Provincia di Modena

Atto n° 42 del 27/03/2019

COMUNE DI CASTELFRANCO EMILIA. P.O.C. 4 CARTIERA ADOTTATO CON DCC N. 62 DEL 20/07/2017 AI SENSI ART. 4 COMMA 4 LR 24/2017. RISERVE ART. 34 LR 20/2000. PARERE TECNICO ART. 5 LR 19/2008 NORME PER LA RIDUZIONE DEL RISCHIO SISMICO. PARERE TECNICO IN MERITO ALLA VALUTAZIONE AMBIENTALE STRATEGICA (VAS) ART. 12 DEL D.LGS. N. 152/2006 COME MODIFICATO DAL D.LGS. N. 4/2008, E DELLA LR 9/2008.

**ISTRUTTORIA SERVIZIO PIANIFICAZIONE URBANISTICA TERRITORIALE E CARTOGRAFICA
prot. 10025 del 26/03/2019 class. 07-04-05 (fasc. 2504)**

Figura 13 - Localizzazione ricettori

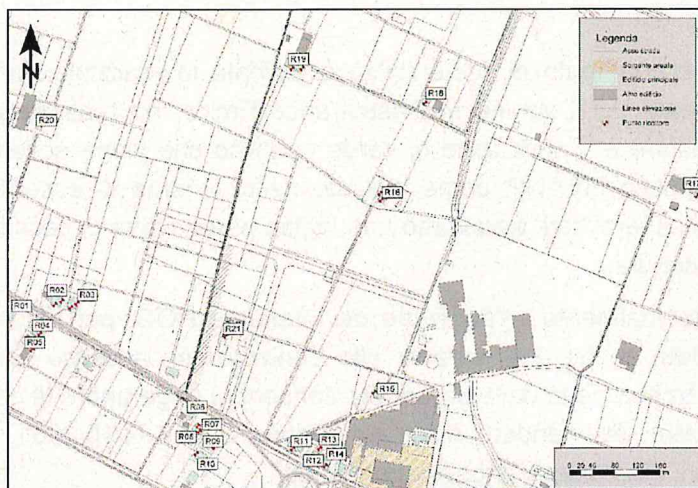
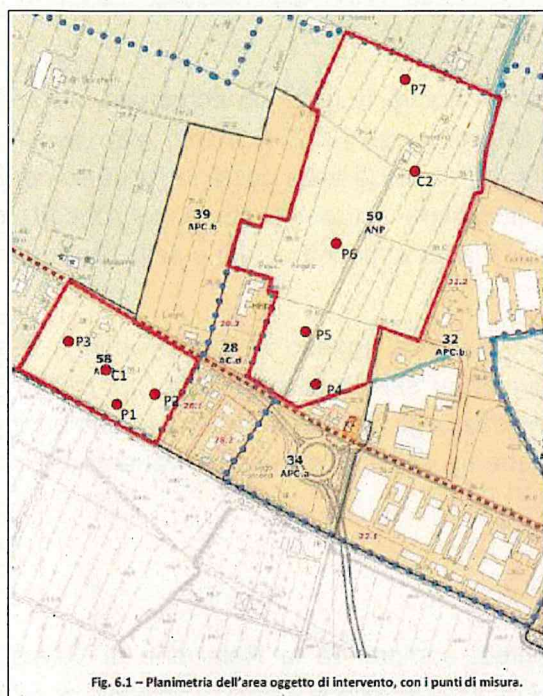
Nella successiva **Valutazione dell'impatto acustico**, lo **stato di fatto** viene integrato considerando sia il traffico generato dai nuovi comparti con le previste modifiche alla viabilità che l'impatto generato dalle attività produttive che si andranno ad insediare.

Il rumore determinato dal traffico viene calcolato implementando un modello con i dati derivanti dallo studio trasportistico, anche se quest'ultimo fa riferimento a superfici territoriali e superfici edificabili diverse (lo studio sul traffico considera gli ambiti 50 ANP e 58 ANP, mentre nella modellizzazione acustica a questi si aggiunge l'ambito 39 APC.b).

L'impatto determinato dalle attività produttive future è stato valutato assumendo un valore di emissione/metro di 57,5 dBA, senza indicare la motivazioni che portano all'uso di tale valore, né la metodica di calcolo adottata. Non viene direttamente espresso il valore di superficie utilizzato nel calcolo, tuttavia, dalla fig. 14 dell'elaborato, si osserva che l'area verde prevista sui lati nord-est e sud del ricettore R16 non è, giustamente, ricompresa nel calcolo in quanto in essa non sono previsti insediamenti produttivi.

I risultati restituiti dal modello nella simulazione acustica di attuazione del Piano mostrano:

- per i ricettori prossimi alla via Emilia, il mantenimento dei livelli sonori già presenti nello stato di fatto, quasi sempre superiori al limite di zona di classe IV prevista per la presenza della fascia stradale. In particolare, per R1 ed R6 si osserva, in previsione, un lieve aumento della rumorosità che potrebbe determinare valori superiori a 70 dBA in periodo diurno e 65 dBA in periodo notturno.
- aumenti della rumorosità ambientale tra i 5 e i 7,6 dBA presso i ricettori R11, R15, R16, R19 e R21. Presso il ricettore R21, che rimarrà in classe acustica III, si evidenzia già nello stato di fatto il superamento del limite di immissione in periodo notturno (50 dBA classe III) e un suo lieve aumento nello stato di progetto.

Lo studio acustico (utilizzato e riportato anche nella VAS-VALSAT) conclude valutando l'impatto acustico complessivo delle trasformazioni previste dal POC compatibile con le funzioni ora insediate all'esterno dell'area di interesse; tuttavia, vengono segnalati fattori di criticità da approfondire in sede di PUA. In particolare, viene sconsigliato di collocare sorgenti ad "elevata emissione sonora" nelle seguenti parti:

- perimetro nord ovest dell'area destinata ad interventi pubblici dell'ambito 50 ANP,
- perimetro ovest dell'ambito 50 ANP,
- perimetro esterno ovest dell'ambito 58 ANP,
- perimetro esterno est dell'ambito 39 APC.b (nel caso l'ambito 28.3 venga confermato come abitativo).

Allo stato attuale, per le criticità sopra segnalate, non si ritiene possibile condividere la valutazione di compatibilità acustica riportata nello studio, considerato anche il mancato riferimento al metodo adottato e alla documentazione a supporto della scelta del valore emissivo utilizzato per dimensionare le attività produttive. I valori utilizzati (valore emissivo/metro di 57,5 dBA in periodo diurno e di 42,5 dBA in periodo notturno), anche in assenza dell'indicazione dell'attività produttiva (meccanica, logistica, ecc.) cui vengono associati, potrebbero infatti condizionare l'insediamento di attività e/o impianti funzionanti in periodo notturno, nonostante la variante alla classificazione acustica allegata al POC preveda una trasformazione dell'area in classe V (70 dBA di giorno e 60 dBA di notte).

Si richiede quindi di aggiornare la valutazione previsionale di impatto acustico, verificando i valori di input impiegati nel modello per la descrizione dello stato di fatto e integrandola sulla base delle osservazioni sopra riportate.

Zonizzazione acustica "stato di fatto"

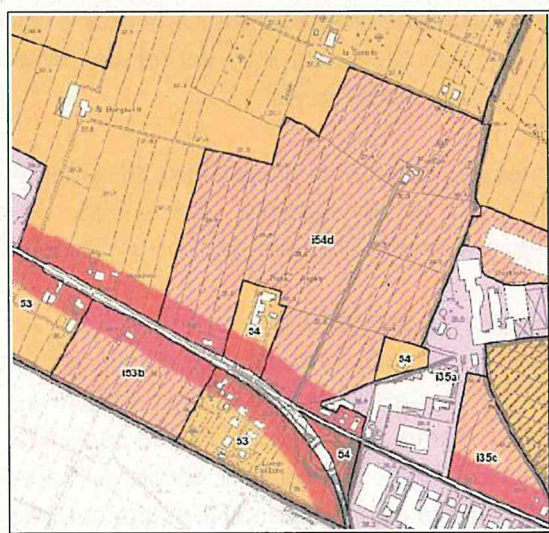
Nel merito, si evidenzia che la proposta di variante sopra rappresentata non risulta coerente con gli usi reali previsti per alcune aree e nel contempo evidenzia potenziali conflitti che richiedono una attenta valutazione.

1. la dotazione di verde pubblico accorpata all'interno dell'ambito 50ANP in adiacenza all'abitazione (ricettore R16) appare di superficie troppo vasta (circa un quarto di quella complessiva dell'ambito) per poter essere assimilata, dal punto di vista acustico, alla restante superficie destinata a insediamenti produttivi. Parrebbe invece più opportuno assegnare la superficie destinata a verde ad una classe inferiore (almeno IV) per evidenziare la presenza di un'area in cui (anche per la presenza di R16) dovranno necessariamente essere garantiti livelli di rumorosità ambientale inferiori rispetto all'area produttiva;

2. a sud-est dell'ambito 50 ANP è presente un area compresa nell'ambito 39 APC.b, nella quale è collocato un edificio dichiarato "non abitato" (ricettore R15), inserita allo stato attuale in classe III dalla zonizzazione acustica, pur facendo parte dell'ambito produttivo (39 APC.b).
 La variante della classificazione acustica proposta mantiene il ricettore R15 in una area in classe III, che risulterà a sua volta confinante con un'area assegnata alla classe V sul lato est a seguito della trasformazione prevista nel POC e sul lato ovest per la presenza dell'ambito produttivo 32APC.b. La presenza di tale "microarea" all'interno di un comparto produttivo, con un salto di due classi, se da un lato evidenzia la presenza di un ricettore abitativo, dall'altro potrebbe comportare vincoli rilevanti per i futuri insediamenti produttivi più prossimi; tale criticità suggerisce di evitare quantomeno l'aumento del carico urbanistico residenziale attuale;

3. il ricettore R21, localizzato nel sub ambito 28.3 (collocato tra gli ambiti 39 APC.b e 50 ANP), per il quale il PSC prevede l'insediamento di nuovi edifici residenziali, è posto in classe III confinante con la fascia di classe IV della via Emilia e con la classe V prevista dallo stato di progetto della classificazione acustica del POC. La presenza di un'area di due classi inferiore, che già in fase progettuale mostra il superamento del limite di immissione assoluto previsto per il periodo notturno, evidenzia una potenziale criticità nei confronti delle future residenze previste e, nel contempo, una situazione che potrebbe comportare vincoli rilevanti per i futuri insediamenti produttivi più prossimi; in questo caso, alla luce del nuovo sviluppo produttivo, si suggerisce di rivalutare il carico urbanistico residenziale attuale.

Si consiglia pertanto di riesaminare la variante della zonizzazione acustica proposta per quanto riguarda il primo punto e di valutare, per i punti 2 e 3, le criticità evidenziate una volta acquisiti gli esiti dell'aggiornamento della valutazione di impatto acustico sopra richiesta.

Figura 30 – Estratto Tav. 03 B "Soluzione B – Collettamento reflui al depuratore di Castelfranco Emilia" tratto da "Studio generale per l'adeguamento e il potenziamento del sistema fognario depurativo del comune di Castelfranco Emilia - Progetto Preliminare" a cura di Hera (2011)

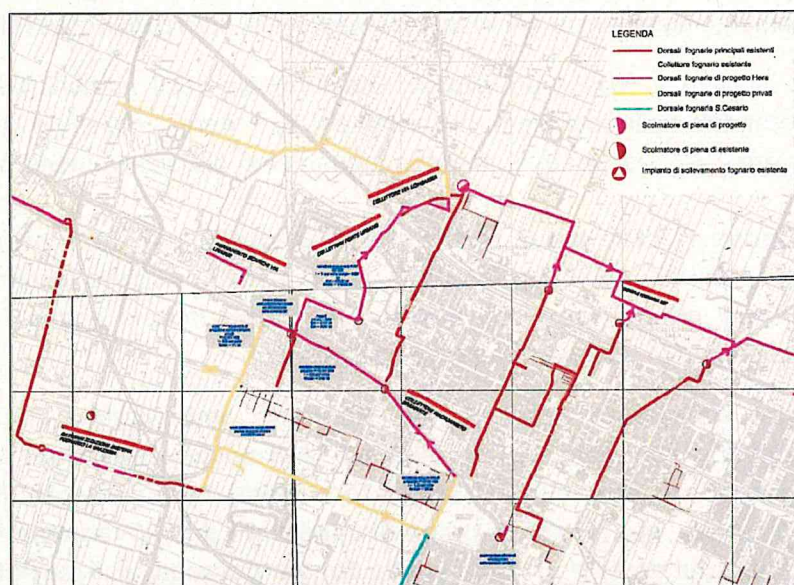
Il Comune di Castelfranco, infatti, ha notoriamente problematiche sul sistema fognario, essendo quasi interamente costituito da collettori fognari misti, caratterizzati dalla presenza di diversi sollevamenti fognari e scolmatori di piena, oltre alla permanenza di alcuni scarichi non trattati da collegare alla rete esistente. Altra importante problematica riguarda la dorsale di Via Commenda, dove si sono rilevate condizioni di criticità in corrispondenza dei sollevamenti fognari.

Nel Rapporto si precisa infatti che *"le aree oggetto di questo POC non risultano essere servite dalla pubblica fognatura e non è possibile il collegarsi alle dorsali più prossime in quanto già al limite delle loro potenzialità di deflusso."* Per tali motivazioni era stata prevista la realizzazione di una nuova condotta a nord dell'intervento, a carico dei privati attuatori, che si doveva collegare con una nuova dorsale fognaria in progetto parallela a Via Commenda, da realizzarsi ad opera di Hera.

In merito alla valutazione del carico inquinante, che si dovrebbe originare complessivamente nelle aree in questione, utile per il dimensionamento di massima delle reti fognarie e della capacità depurativa necessaria, è stato ipotizzato un carico massimo complessivo pari a circa 460 A.E. (Abitanti Equivalenti). La stima è riferita ai soli reflui domestici potenzialmente prodotti, in relazione al numero di addetti presunti. Nella Relazione, tuttavia, non sono state effettuate stime sul carico ipotizzabile (o accettabile, anche in relazione al crono-programma di adeguamento fognario e depurativo) di reflui industriali derivanti sia dalla separazione delle acque di prima pioggia delle aree potenzialmente contaminabili da avviare alla rete nera, che dai reflui industriali veri e propri provenienti dalle attività produttive insediabili.

Si ritiene importante che questo aspetto venga delineato, anche se in termini di massima, al fine di definire gli impegni e le tempistiche necessarie per l'attuazione delle previsioni nonché di limitare, anche solo temporalmente, l'insediamento di attività idroesigenti o con importanti scarichi industriali.

In merito alla capacità depurativa residua dell'impianto di depurazione comunale, nel Rapporto VALSAT-VAS si precisa che, a seguito dei recenti interventi di espansione urbanistica dell'abitato, l'impianto ha ormai saturato la propria capacità di trattamento, per cui si rende necessario un suo adeguamento alle previsioni di espansione futura; potenziamento già previsto nel Piano di investimenti di ATERSIR (2014MOHA0010).

Nel parere di Hera è stato individuato invece un diverso recapito finale degli scarichi della rete acque nere dell'area industriale, identificandolo nella rete fognaria esistente di tipo "nero" - collettore DN 250 di Via Emilia Ovest a valle dello scolmatore 1-42 Via Ligabue, previo adeguamento dei sollevamenti di via Commenda – Via Canale.

Inoltre, in merito alla "Depurazione", nello stesso parere si precisa che *"E' previsto a piano il potenziamento del depuratore di Castelfranco (ID ATERSIR 2014MOHA0010), ma stante il basso incremento dovuto ai tre ambiti oggetto della variante si ritiene che questi possano recapitare le sole acque nere all'impianto di depurazione prima del completamento del potenziamento dello stesso"*.

Considerata l'incongruenza tra quanto affermato nel Rapporto ambientale e supportato da studi precedenti, che evidenziavano l'esistenza di criticità ed ipotizzavano soluzioni utili a risolverle e quanto affermato nello specifico parere dello stesso gestore (Hera), recentemente rilasciato, si ritiene che questo aspetto debba essere approfondito prima di approvare definitivamente il POC, affinché le previsioni inserite siano subordinate all'esistenza, o alla contemporanea realizzazione di un'adeguata dotazione di infrastrutture per l'urbanizzazione degli insediamenti, come peraltro indicato all'art.A-23 comma 6 della L.R.20/2000.

Infine, considerato che sono stati di recente adottati diversi POC riferiti ad aree limitrofe a quelle in oggetto e per i quali sono stati individuati dall'Ente gestore (Hera) i medesimi punti di scarico nella pubblica fognatura, si ritiene opportuno che i carichi inquinanti e gli interventi di adeguamento fognari siano valutati congiuntamente al fine di raccordare tempi e modalità esecutive.
